## Høring på søknad om overføring av Vestre Melraktjødn til Heimre Flogvatn i Sirdal kommune

Ordningsverdi: S11	Saksmappe: 2016/201	Løpenr.: 4080/2016	Saksbehandler: Edgar Vegge
Saksnr: <b>30/16</b>	Utvalg: <b>Forvaltningsutvalget</b>	Dato: <b>07.04.2016</b>

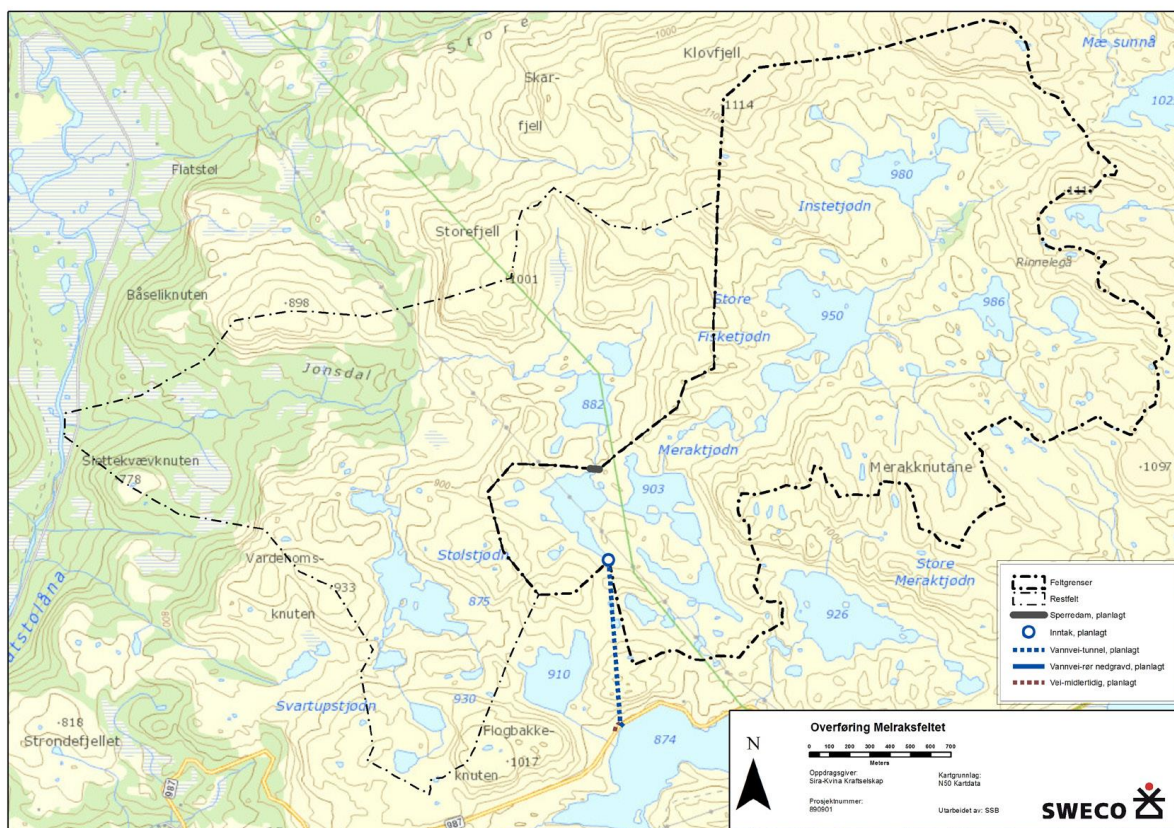
Vannet skal etter planen overføres fra et inntak i Vestre Melraktjødn til Heimre Flogvatn via en ca. 800 meter lang boret tunnel og 20 meter nedgravde rør under Brokke-Suleskardveien. Det er ikke planlagt nye magasiner eller kraftverk.

Kvinesdal kommune vil ikke bli berørt av de fysiske inngrepene. Tiltaket vil gi ca. 1 % økt tilsig til Kvinen kraftverk og enda mindre for Solhom kraftverk. Kjøremønsteret blir dermed ubetydelig endret.

Ulempene er i hovedsak knyttet til redusert vannføring i utløpsbekken fra Vestre Melraktjødn og fysiske inngrep ved sperredam og inntak. Det legges opp til slipp av minstevannføring tilsvarende 5-persentilen for sommer og vinterperioden, det vil si 22 l/s om sommeren og 8 l/s om vinteren.

Tiltaket vil ha minimale konsekvenser for Kvinesdal, det ekstra tilsiget vil gi ubetydelige endringer i kjøremønsteret i Kvinen og Solhom kraftstasjoner. Konsekvensene for biologisk mangfold er små.

Rådmannen foreslår å støtte prosjektet.
